Betreft: project de Uitkijck 12 twee-onder-een-kap-woningen te Veenendaal.

WAC-advies

Inzake project de Uitkijck, Veenendaal-Oost
12 twee-onder-een-kap-woningen

| Projectinformatie | |
|--|--|
| Ons kenmerk | WAC21-09-01 |

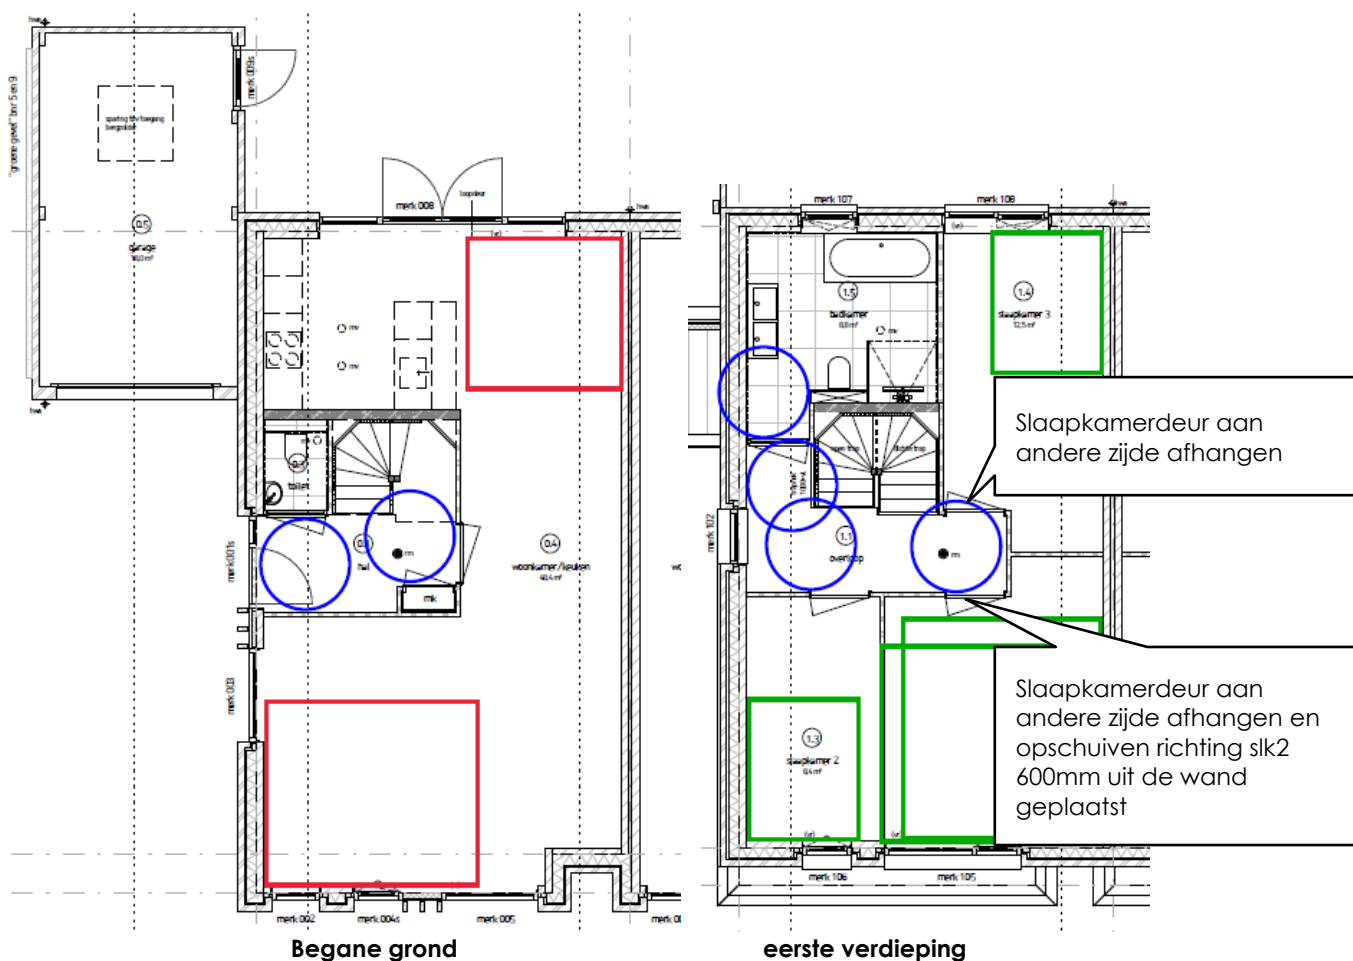
- De beukmaat bedraagt 6000mm of meer. Dit biedt voldoende ruimte om daar de verschillende minimale gebruiksmatjes neer te leggen. Het manoeuvreren met een rolstoel levert echter wel problemen op. Zie de plattegronden op de vorige pagina.

- Zoals in de plattegrond van de eerste verdieping is weergegeven is bij de deur van de badkamer niet voldoende manoeuvreerruimte met een rolstoel aanwezig.
